EMPRESA NACIONAL DE ENERGIA ELECTRICA  
Dirección de Licitaciones

MEMORANDO  
DLI-630-IX-2021

## ENMIENDA No.1

La Empresa Nacional de Energía Eléctrica (ENEE), a todas las empresas que han adquirido las bases del proceso de Licitación Pública Internacional LPI No.100-016/2021 "SUMINISTRO, INSTALACIÓN DE PREVENCIÓN DE INCENDIOS Y EXPLOSIONES PARA TRES TRANSFORMADORES DE POTENCIA UBICADOS EN LAS UNIDADES PRINCIPALES DE LA CENTRAL HIDROELÉCTRICA FRANCISCO MORAZAN," comunica lo siguiente:

**Figura 1. Dibujo esquemático de un sistema de prevención de incendios y explosiones**

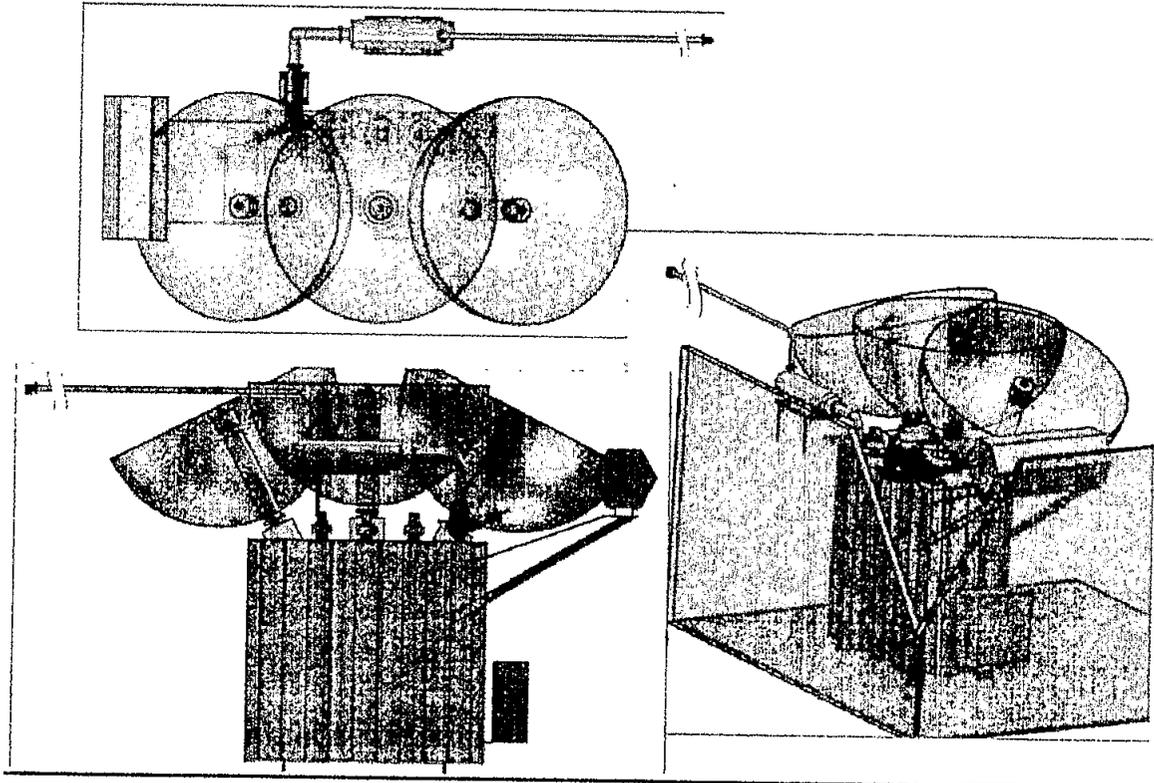
6. ¿Solicitamos que nos compartan los detalles esquemáticos brindados en alcance técnico ya que no son claros ni elegibles?

R/. Estos detalles son los planos que se adjuntan en formato PDF, del transformador y de la ubicación en casa de máquinas del transformador de las preguntas 2. Y 3., los detalles esquemáticos son en función del sistema que se instale por lo que pueden variar, esto se puede discutir mejor en la visita de campo ya que dependiendo de la ubicación en el cuarto de cada transformador, se tendrá pequeñas variantes de montaje, pero igual se adjuntan dichas figuras ilustrativas como imágenes.

EMPRESA NACIONAL DE ENERGIA ELECTRICA  
REPUBLICA DE GUATEMALA, C.A.  
CENTRAL HIDROELECTRICA EL CAJON  
UNDERGROUND POWER STATION  
MACHINE HALL LEVEL 107.50  
CENTRAL SUBESTACION  
SALA DE MAQUINAS NIVEL 107.50  
MOTOR COILS  
BOBINAS DE MOTOR

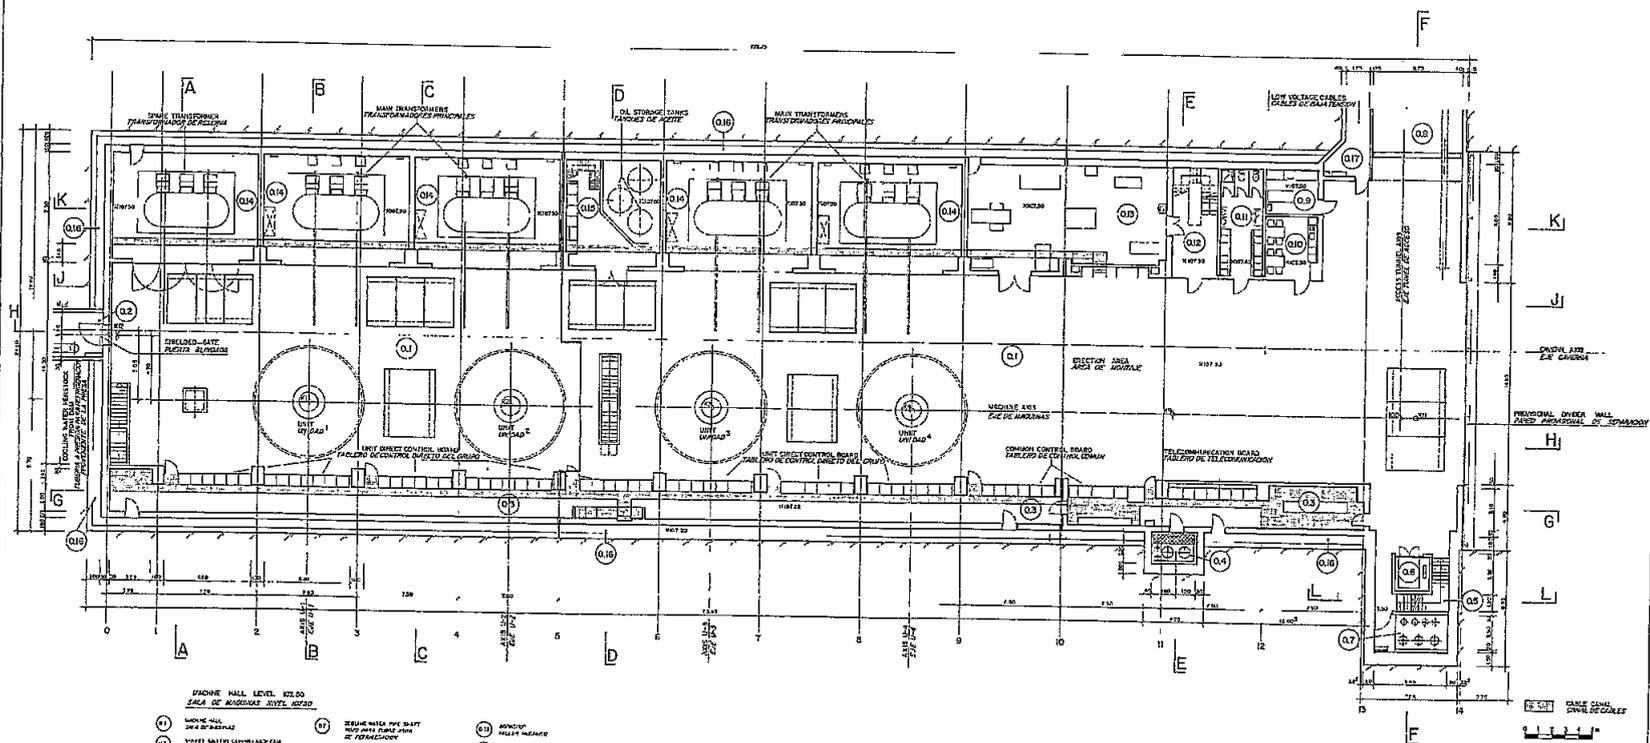
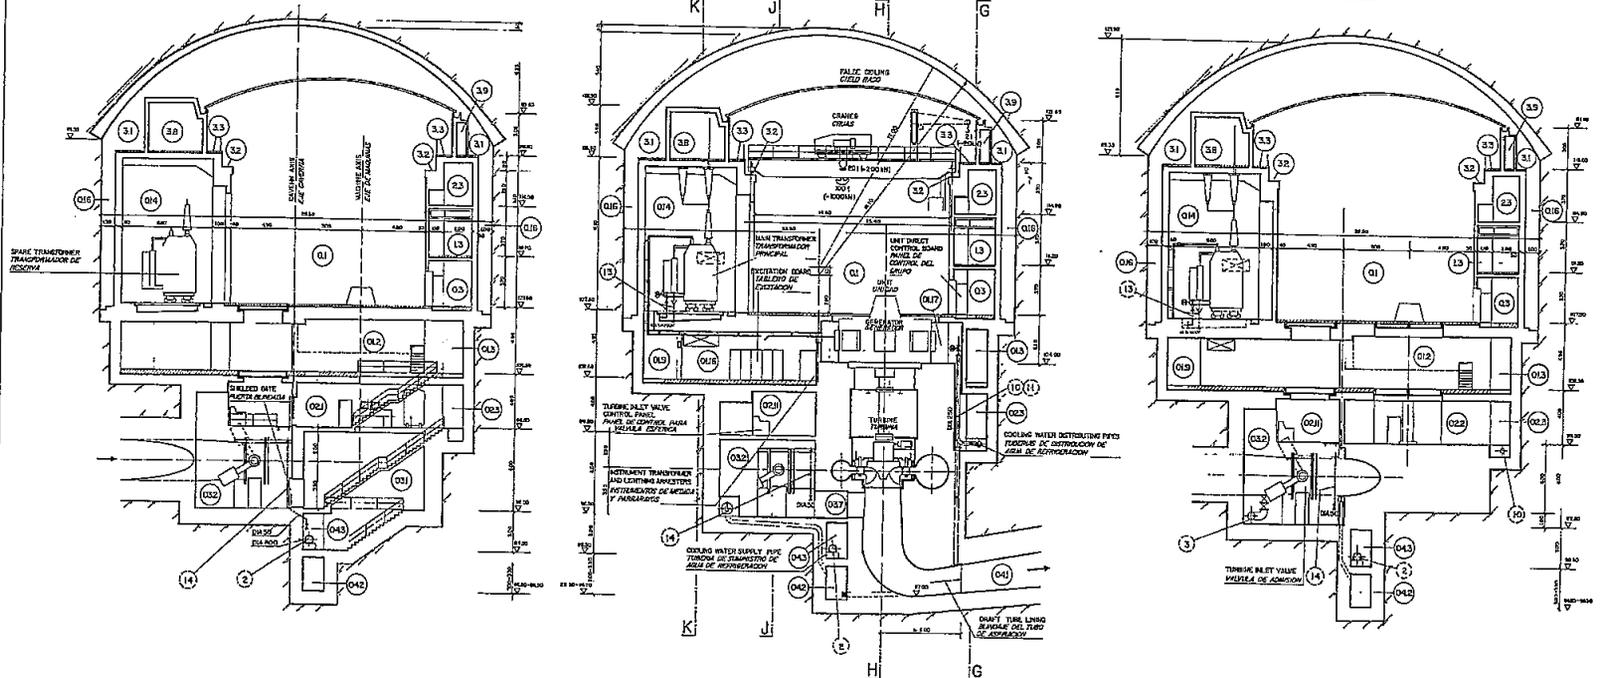
3. ¿Solicitamos los Planos de la Subestación y sala de máquinas?

**R/. Los planos de la subestación no son parte del alcance de esta licitación ya que los transformadores esta ubicados en la casa de máquinas (caverna), que es una instalación subterránea. Se adjunta en formato digital (PDF) los planos relacionados con la ubicación de los transformadores caso de la licitación que están instalados en casa de máquinas.**
